**日本原子力発電株式会社東海第二発電所
発電用原子炉設置変更許可申請書に関する
審査の結果の案のとりまとめ（案）
－特定重大事故等対処施設、
所内常設直流電源設備（3系統目）の設置並びに
設計基準対象施設及び重大事故等対処施設の変更－**

令和 3 年 1 2 月 1 日
原子力規制委員会

日本原子力発電株式会社
東海第二発電所の
発電用原子炉設置変更許可申請書
(発電用原子炉施設の変更のうち、
特定重大事故等対処施設の設置)
に 関 す る 審 査 書
(核原料物質、核燃料物質及び原子炉の規制に
関する法律第43条の3の6第1項第2号(技術的
能力に係るもの)、第3号及び第4号関連)

日本原子力発電株式会社
東海第二発電所の
発電用原子炉設置変更許可申請書
(発電用原子炉施設の変更のうち、
所内常設直流電源設備(3系統目)
の設置並びに設計基準対象施設及び
重大事故等対処施設の変更)
に関する審査書
(核原料物質、核燃料物質及び原子炉の規制に
関する法律第43条の3の6第1項第2号(技術的
能力に係るもの)、第3号及び第4号関連)

1-3. 審査結果：特重施設を構成する設備の設計及び体制（3/3）

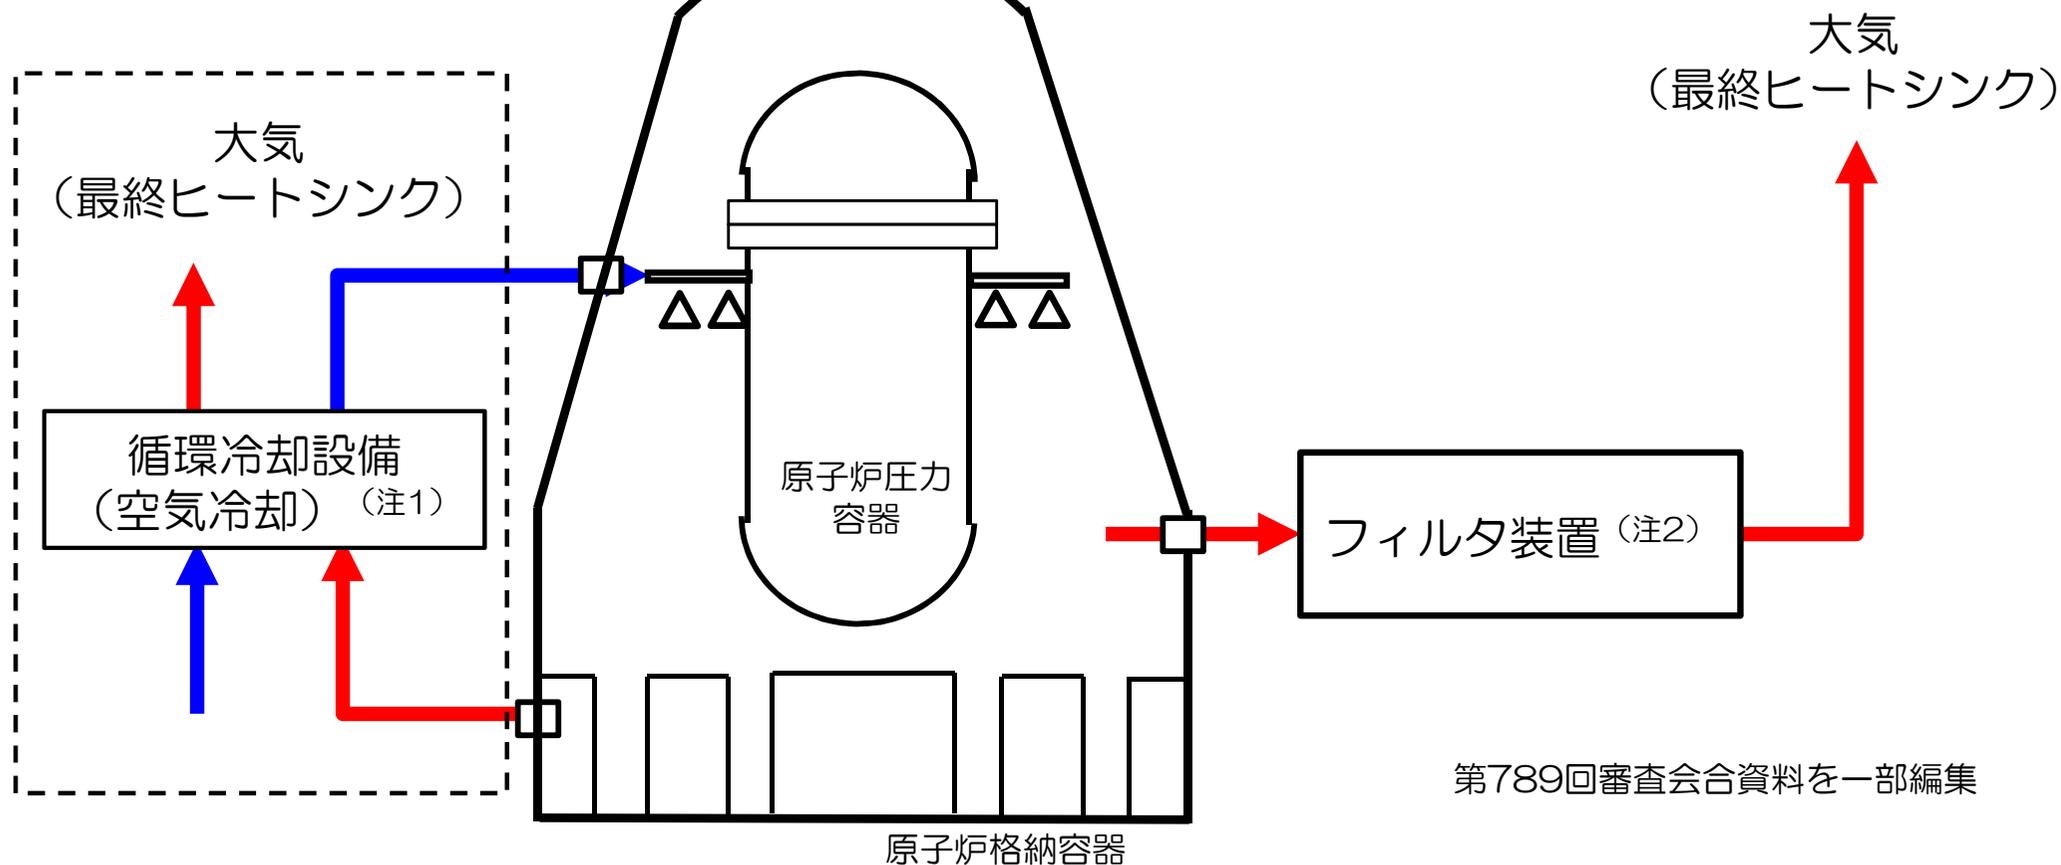
東海第二の原子炉格納容器の過圧破損防止機能

2-1. DB及びSAの変更と第3電源の設置に係る審査の経緯

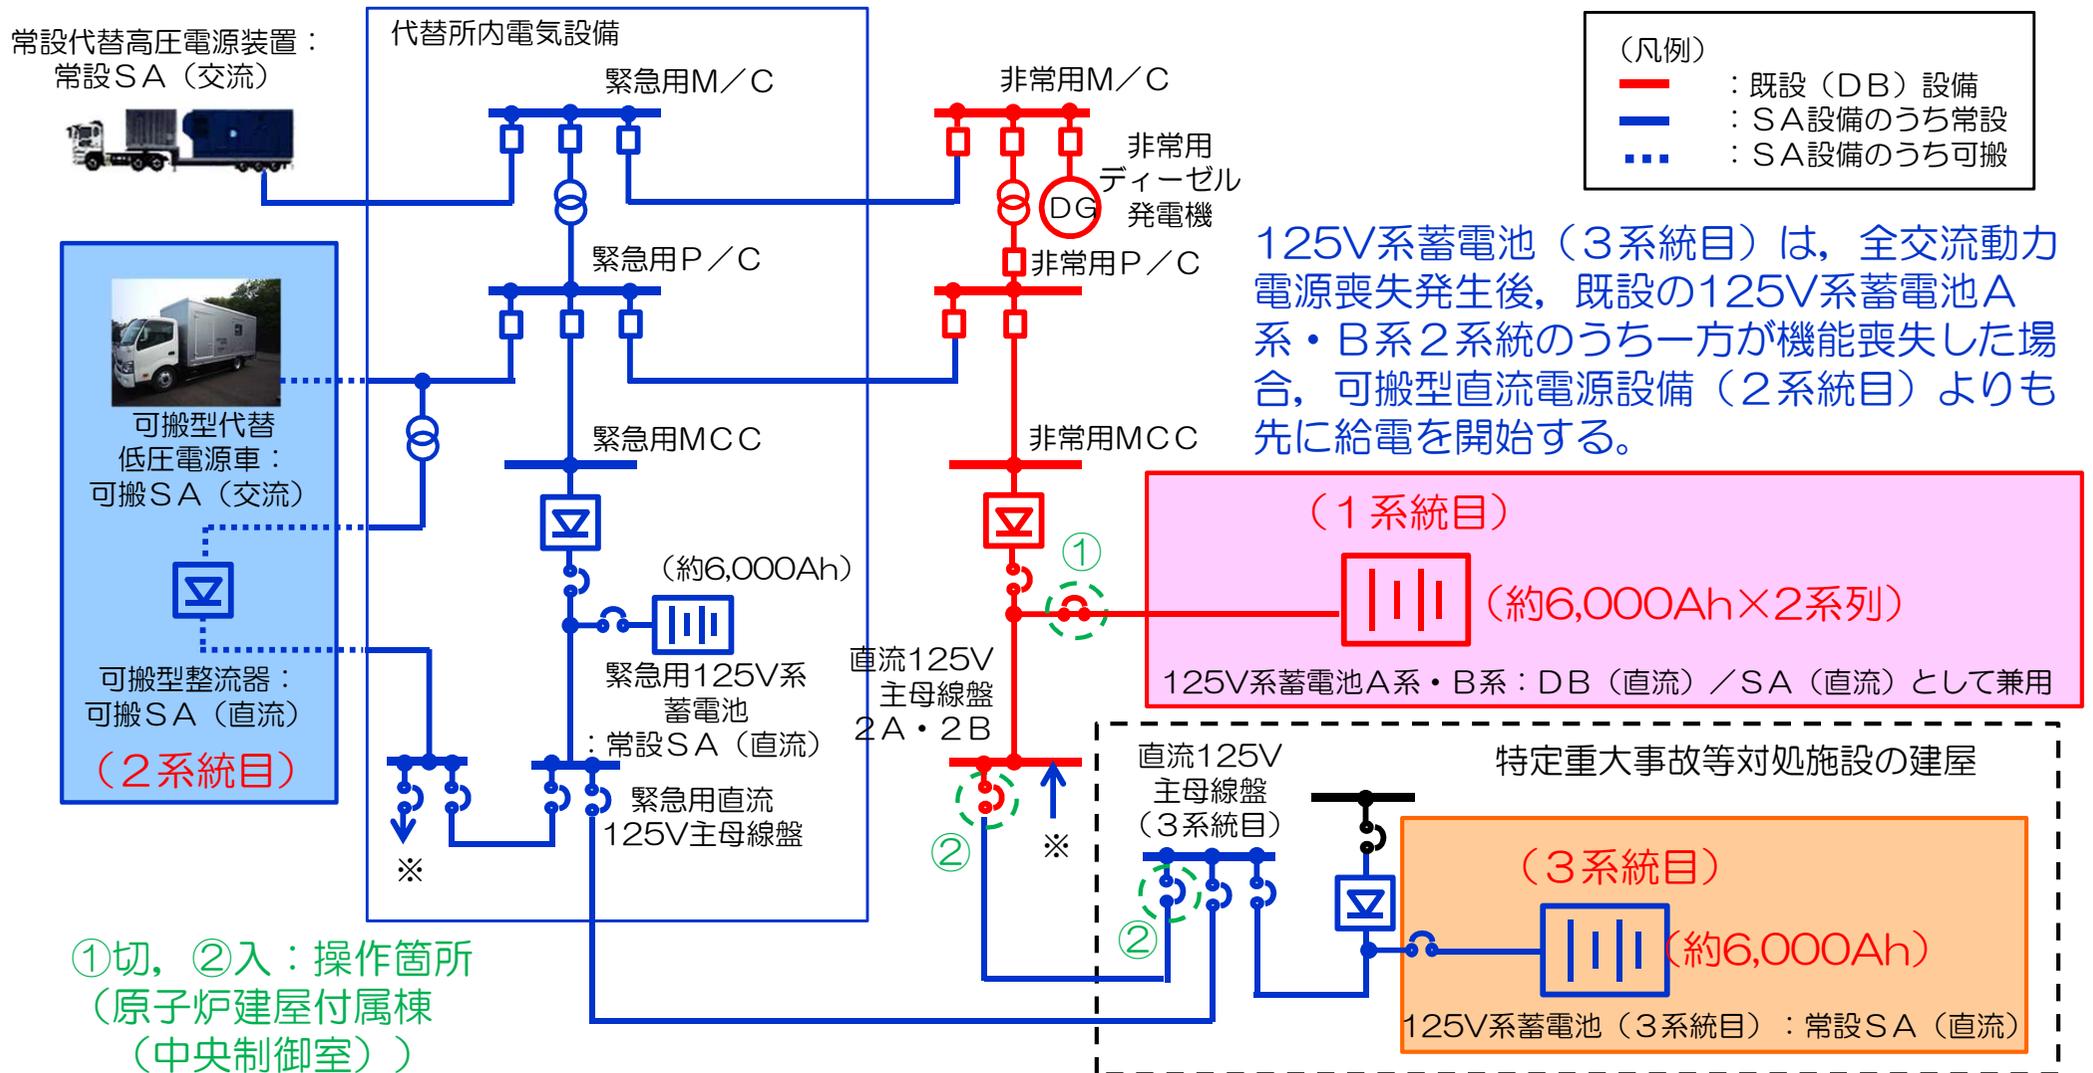
変更内容

- ① 第3電源の設置
- ② 格納容器圧力逃がし装置は、重大事故等対処施設と特定重大事故等対処施設において、兼用とすることから系統構成及び配置を変更。
- ③ 当該変更に伴い設計基準対象施設・重大事故等対処施設の設備及び施設配置を一部変更。
- ④ 耐圧強化ベントは、同様の機能※を有する特重施設の設置をもって廃止。
